改善箇所説明図

改善の内容

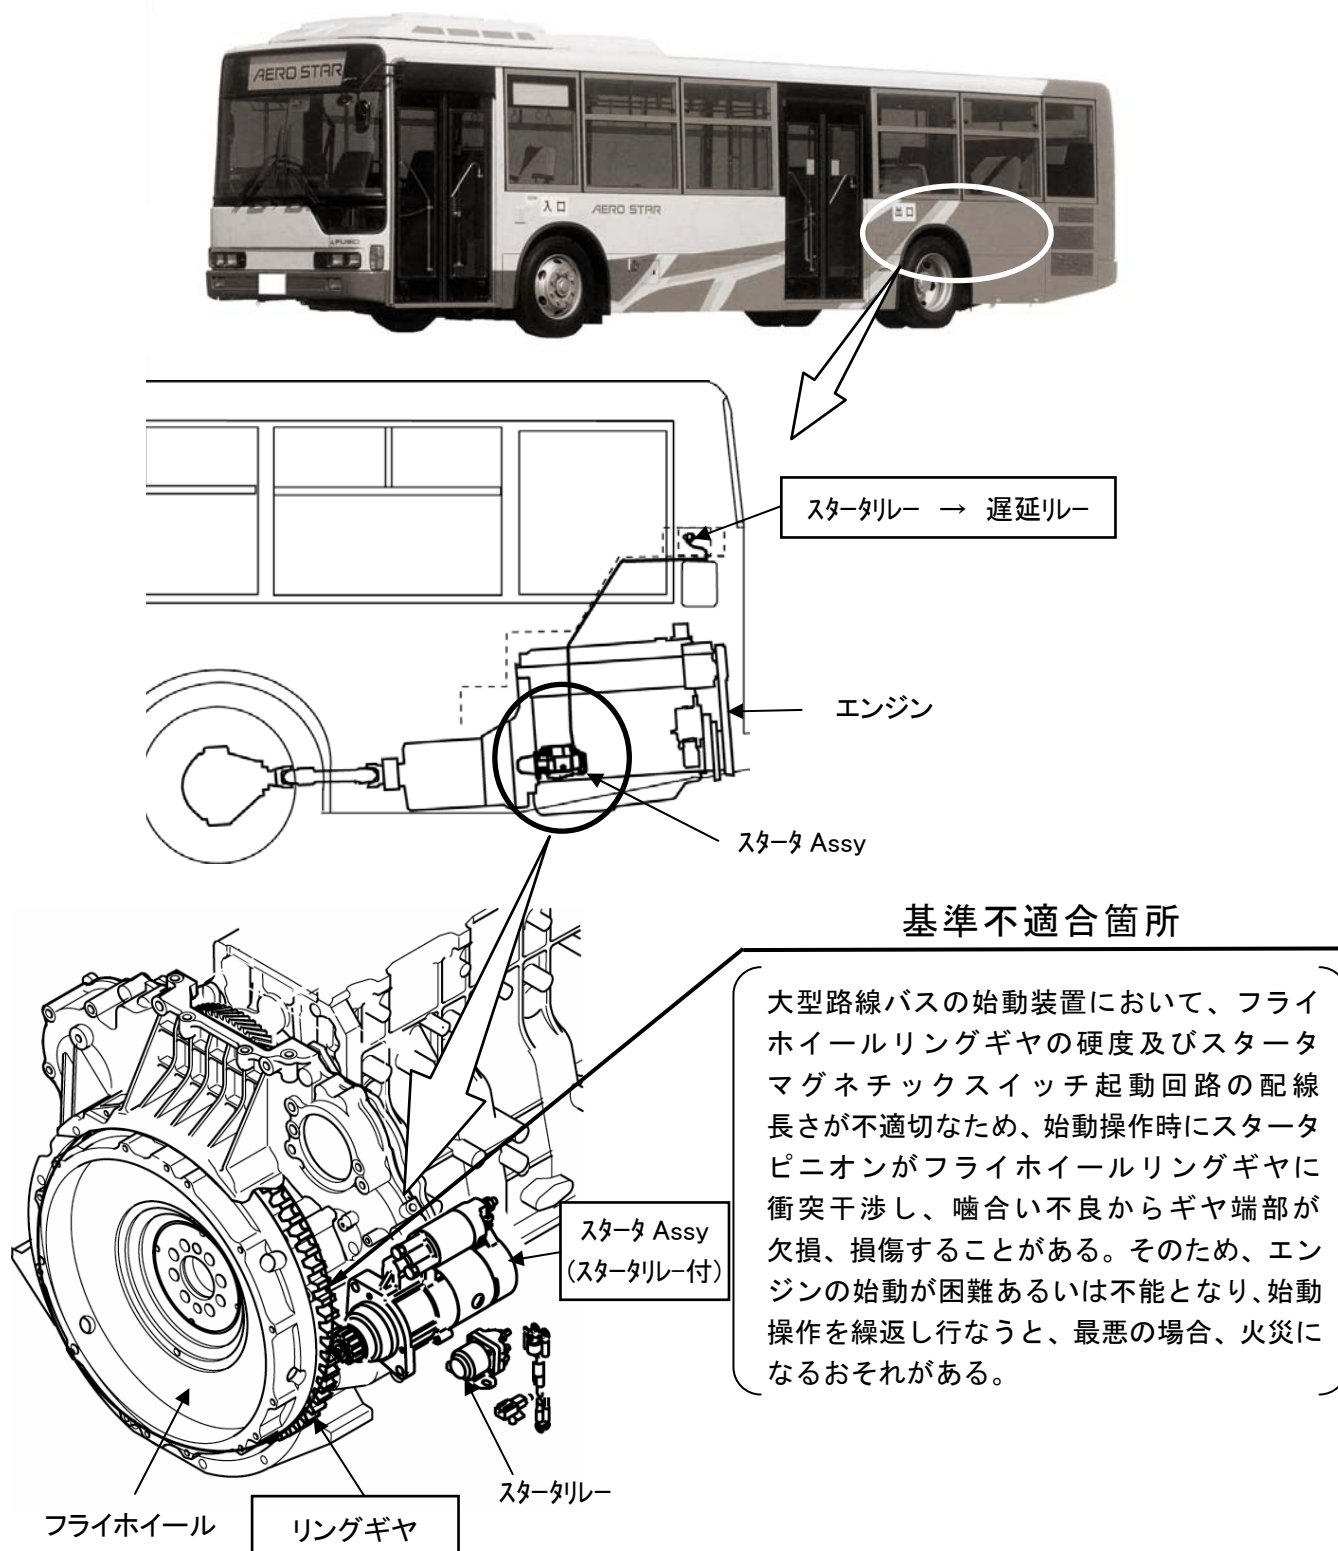
スターター式を対策品（スタータリレー付）と交換するとともに、遅延リレーを追加装着する。
また、フライホイールリングギヤのギヤ面を点検し、異常が認められた場合は新品と交換する。

注：□は、交換部品を示します。

識別：作業完了車には、左後部点検リッド内上隅部近辺の確認し易い位置に「HB-07」の文字が記載された白黄色のシールを貼付ける。:
